FCA Italy S.p.A.
Quality – Product Liability

P. 0295/16

Opération Technique N° 5991 - CAMPAGNE

Mod. Fiat Nouvelle Tipo

Fig. 1

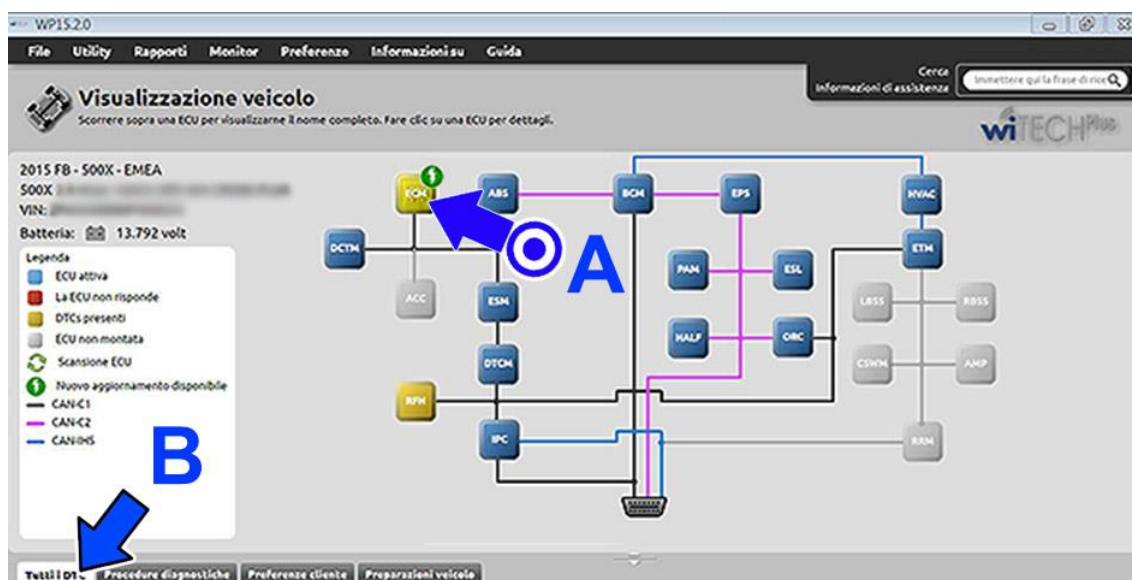
Intervention 1 - Mise à jour du logiciel de la centrale de contrôle du moteur (ECM)

Utiliser **wiTECH^{Plus}**, mis à jour à la dernière version logicielle, et accéder à Vue véhicule (Fig. 1) puis sélectionner Centrale de contrôle du moteur (ECM - Engine Control Module) (A) et procéder à la reprogrammation de la centrale de contrôle du moteur.

Avant la programmation, la centrale doit présenter les données suivantes ou les mises à jour successives			
Numéro HW	Version HW	Numéro SW	Version SW
MJ9DFHW000	00	5347L322	0022
MJ9DFHW000	00	5347L323	0023
Après la programmation, la centrale présentera les données suivantes ou les mises à jour successives			
Numéro HW	Version HW	Numéro SW	Version SW
MJ9DFHW000	00	5348L326	0026

Avant la programmation, la centrale doit présenter les données suivantes ou les mises à jour successives			
Numéro HW	Version HW	Numéro SW	Version SW
0281031204	00	1037558170	09A1
0281031204	00	1037558226	09A2
0281031204	00	1037558829	09A3
0281031204	00	1037559557	09A4
Après la programmation, la centrale présentera les données suivantes ou les mises à jour successives			
Numéro HW	Version HW	Numéro SW	Version SW
0281031204	00	1037557096	09A5

Fig. 1

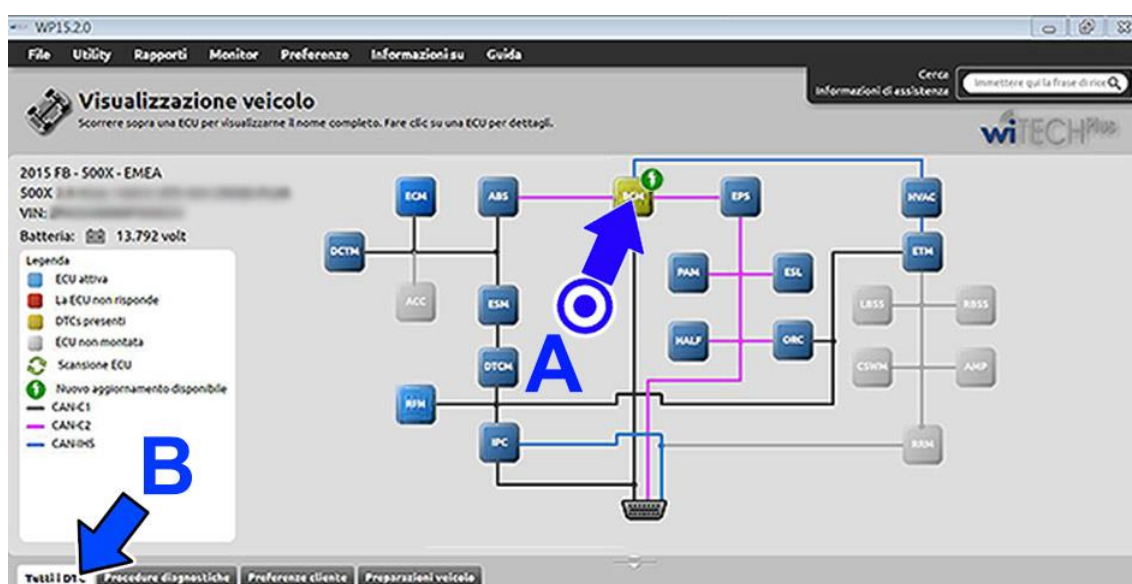
Intervention 2 - Mise à jour du logiciel de l'ordinateur de bord (BCM)

Utiliser **wiTECH^{Plus}**, mis à jour à la dernière version logicielle ; accéder à vue véhicule (Fig. 1), sélectionner ordinateur de bord (BCM - Body Control Module) (A), et procéder à la reprogrammation.

Avant la programmation, la centrale doit présenter les données suivantes ou les mises à jour successives			
Numéro HW	Version HW	Numéro SW	Version SW
0356L0EU502	05	28508315	0505
0356L0EU502	05	28518969	0506
0356L0EU502	05	28528061	0507
Après la programmation, la centrale présentera les données suivantes ou les mises à jour successives			
Numéro HW	Version HW	Numéro SW	Version SW
0356L0EU502	05	28528061	0508

Avant la programmation, la centrale doit présenter les données suivantes ou les mises à jour successives			
Numéro HW	Version HW	Numéro SW	Version SW
0356L1EU502	05	28508328	0505
0356L1EU502	05	28518973	0506
0356L1EU502	05	28528073	0507
Après la programmation, la centrale présentera les données suivantes ou les mises à jour successives			
Numéro HW	Version HW	Numéro SW	Version SW
0356L1EU502	05	28528073	0508

Fig. 1

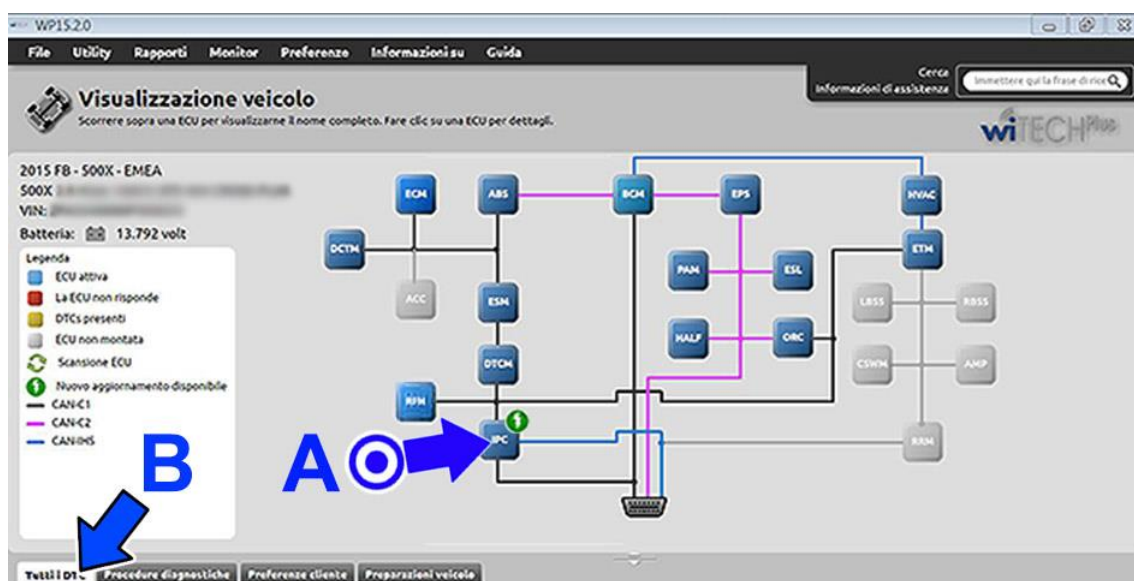
Intervention 3 - Mise à jour du logiciel du combiné de bord (IPC)

Utiliser **wiTECH^{Plus}**, mis à jour à la dernière version logicielle ; accéder à Vue véhicule (Fig. 1), sélectionner Combiné de bord (IPC - Instrument Panel Cluster) (A), et procéder à la reprogrammation.

Avant la programmation, la centrale doit présenter les données suivantes ou les mises à jour successives			
Numéro HW	Version HW	Numéro SW	Version SW
A2C96808704	01	F356 BL BB	1242
A2C96808704	01	F356 BL BC	1243
A2C96808704	01	F356 BL BH	1246
Après la programmation, la centrale présentera les données suivantes ou les mises à jour successives			
Numéro HW	Version HW	Numéro SW	Version SW
A2C96808704	01	F356 BL BI	1332

Avant la programmation, la centrale doit présenter les données suivantes ou les mises à jour successives			
Numéro HW	Version HW	Numéro SW	Version SW
A2C96808705	01	F356 BL BH	1246
Après la programmation, la centrale présentera les données suivantes ou les mises à jour successives			
Numéro HW	Version HW	Numéro SW	Version SW
A2C96808705	01	F356 BL BI	1332

Avant la programmation, la centrale doit présenter les données suivantes ou les mises à jour successives			
Numéro HW	Version HW	Numéro SW	Version SW
A2C96808304	01	F356 BL BB	1242
A2C96808304	01	F356 BL BC	1243
A2C96808304	01	F356 BL BH	1246
Après la programmation, la centrale présentera les données suivantes ou les mises à jour successives			
Numéro HW	Version HW	Numéro SW	Version SW
A2C96808304	01	F356 BL BI	1332

Fig. 1

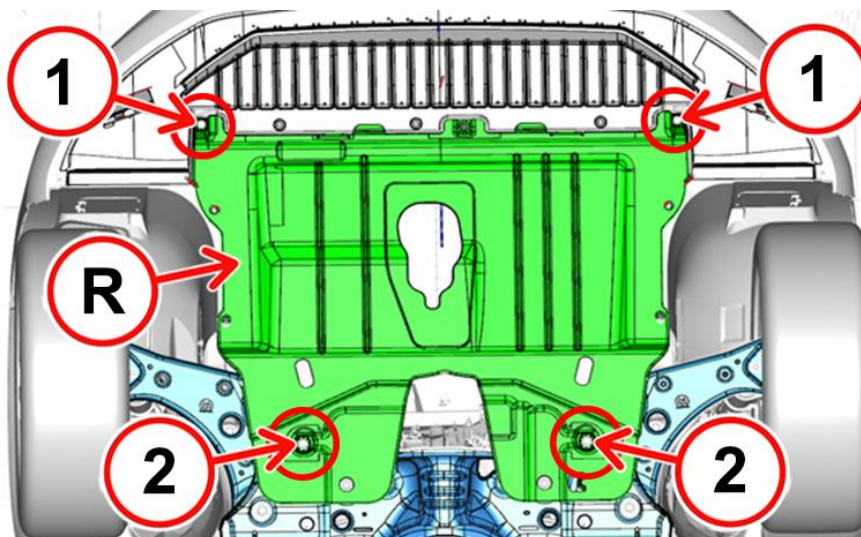
Intervention 6 - Remplacement des fixations avant et arrière du cache protection sous moteur

- Dévisser les vis de fixation avant externes (1) du cache protection sous moteur (R - Fig.1) et les remplacer par des neuves, pièces détachées n°18770424.
- Dévisser les vis de fixation arrière (2) du cache protection sous moteur et les remplacer par des neuves, pièces détachées n° 18772324.

Désignation :	Réf. pièce :	Q.té :
Vis de fixation avant	18770424	2
Vis de fixation arrière	18772324	2
